# 多摩川緊急治水対策プロジェクト 事業費・事業期間について

# 多摩川緊急治水対策プロジェクト 事業費変更の理由①

- **b** 大丸用水堰改築
- ・護岸及び取水施設(堤外水路等)の増
- ・ 魚類環境に配慮した仮締切の設置、水替えの増

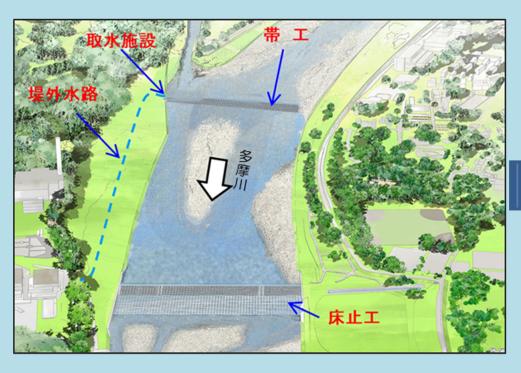
・詳細設計による護岸工の追加及び堤外水路 等の取水施設の構造変更

・施工時における、魚類環境に配慮した仮締切の設置、水替えの増工
